品番	CS 60BHM	品名	寒冷地用ヒーター付腰掛式タンク密結形サイホン防露便器（リモデルタイプ）	1 / 3
----	----------	----	-------------------------------------	-------

**衛生陶器補修品互換性情報** | No. E0004

**件名 大便器化粧キャップユニットの互換性**

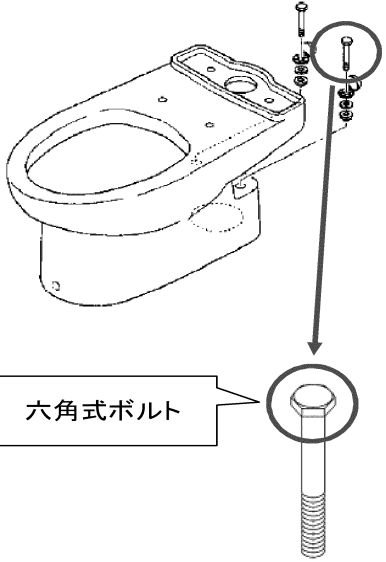
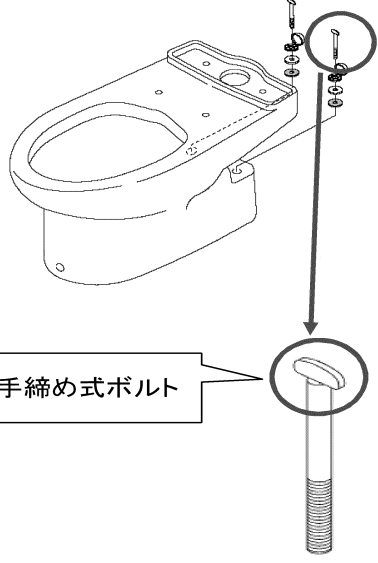
■旧型品番  
 化粧キャップ:HH03007  
 HH03008  
 HH03014

六角式ボルト

■新型品番  
 化粧キャップ:HH03007S  
 HH03008S  
 HH03014S

手締め式ボルト

《ポイント》  
 旧型品はボルトの頭が、六角ねじ式、新型品は手締め式になっています。  
 六角ねじですとスパナで締め込み過ぎ、排水ソケットを割ってしまう恐れがあるため、それを防止する意味で改善されました。  
 化粧キャップや化粧パネルが付きまますので、外観上は何も変わりなく互換性もあります。
